Żuromin dnia 03.02.2023 r.

Żuromińskie Zakłady Komunalne Sp. z o.o.

**Wyjaśnienia pytań wykonawców oraz zmiany SWZ
z art. 275 ust. 1 – Prawo zamówień publicznych (Dz.U. z 2022 r. poz. 1710) w trybie
podstawowym pn.: Przebudowa i rozbudowa oczyszczalni ścieków w Żurominie**

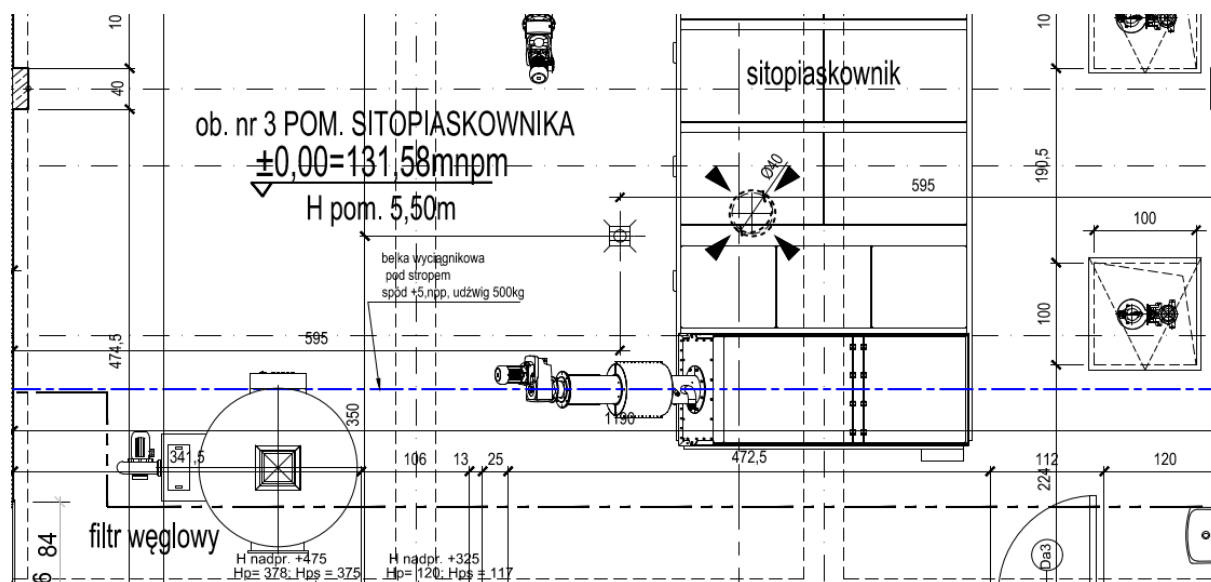
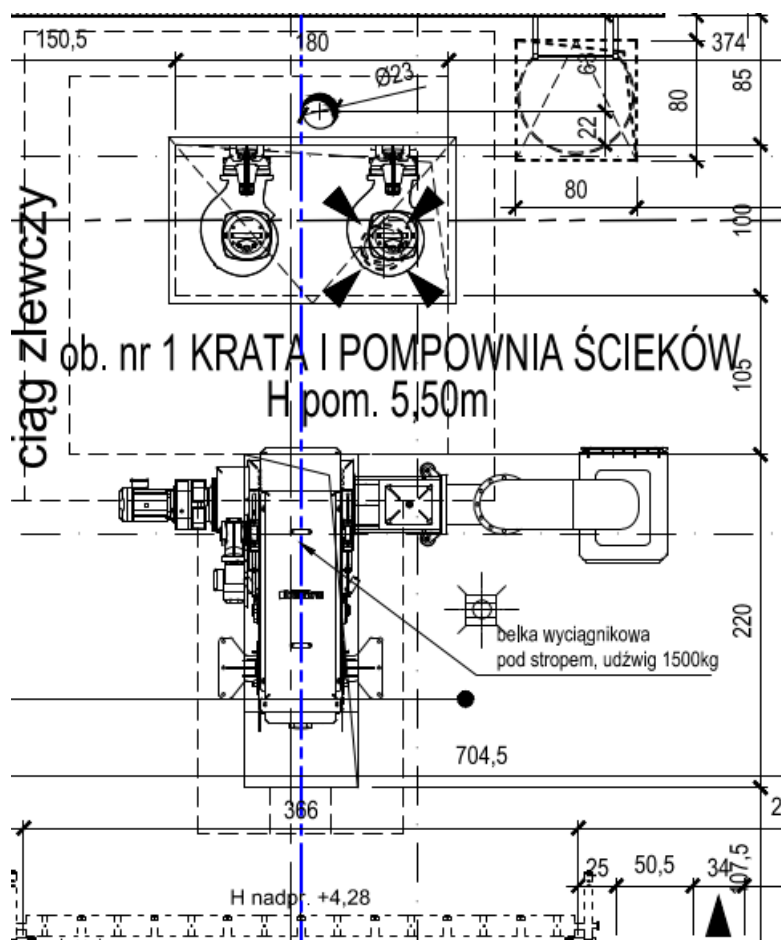
3. W opisie technicznym branży konstrukcyjnej w punkcie 1.6.6 znajduje się zapis:

1.6.6 Podciągi projektowane + **belka wciągnika.**

Podciągi żelbetowe monolityczne bezpośrednio nad zbiornikami z betonu C30/37 (B37), pozostałym podciągami powyżej poziomu 0.00 z betonu C25/30 (B30).

Wymiary wg. rysunków. **W obiekcie drugim zaprojektowano 1-przęsłową oraz dwuprzęsłową stalową belkę wciągnika. Belka podwieszona jest do podciągów żelbetowych oraz oparta jest na ścianie nośnej. Belka służy do demontażu urządzeń o nośności max 600kg.**

Jak należy rozumieć powyższy zapis biorąc pod uwagę rysunki:

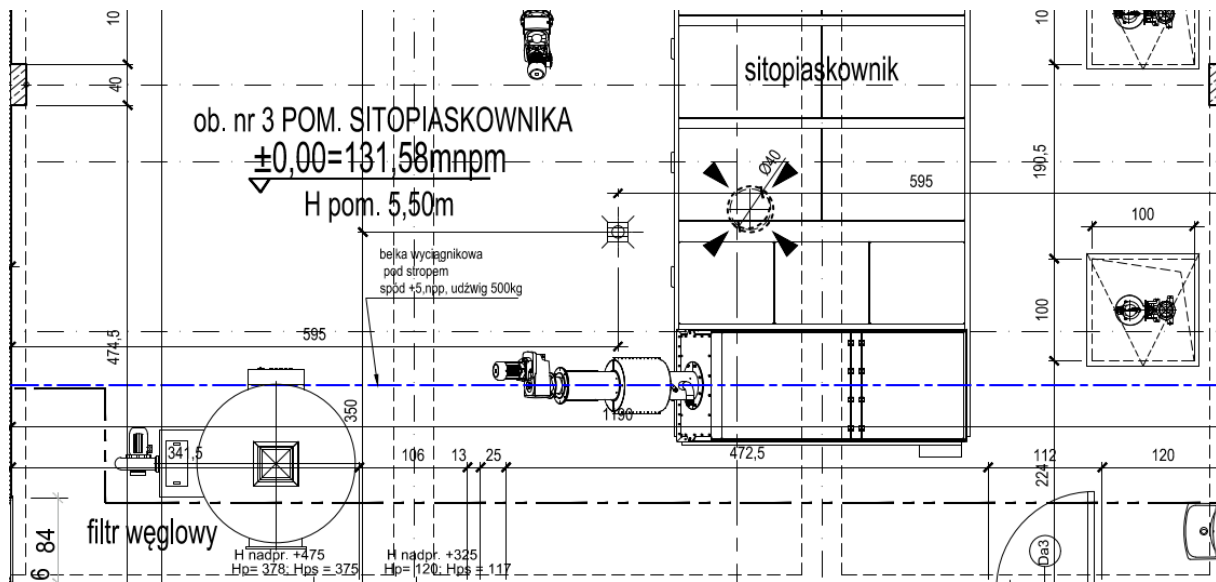
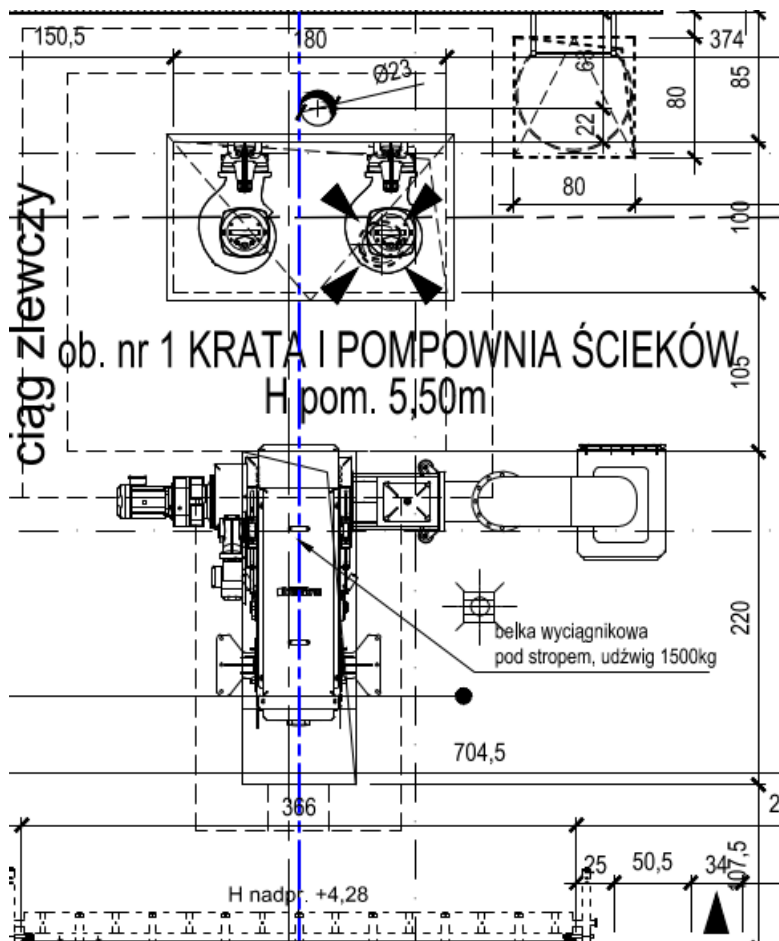
1. W opisie technicznym branży konstrukcyjnej w punkcie 1.6.6 znajduje się zapis:

1.6.6 Podciągi projektowane + belka wciągnika.

Podciągi żelbetowe monolityczne bezpośrednio nad zbiornikami z betonu C30/37 (B37), pozostałym podciągów powyżej poziomu 0.00 z betonu C25/30 (B30).

Wymiary wg. rysunków. W obiekcie drugim zaprojektowano 1-przęsłową oraz dwuprzęsłową stalową belkę wciągnika. Belka podwieszona jest do podciągów żelbetowych oraz oparta jest na ścianie nośnej. Belka służy do demontażu urządzeń o nośności max 600kg.

Jak należy rozumieć powyższy zapis biorąc pod uwagę rysunki:

Zamawiający informuje, że należy zamontować belki stalowe służące do montażu urządzeń oraz usług serwisowych. Belki zamontować zgodnie z projektem konstrukcyjnym poz. BS-4 IPE 240. Zamieszczone w pytaniu rysunki przedstawiają optymalną lokalizację belki stalowej zaproponowaną przez producenta urządzeń.
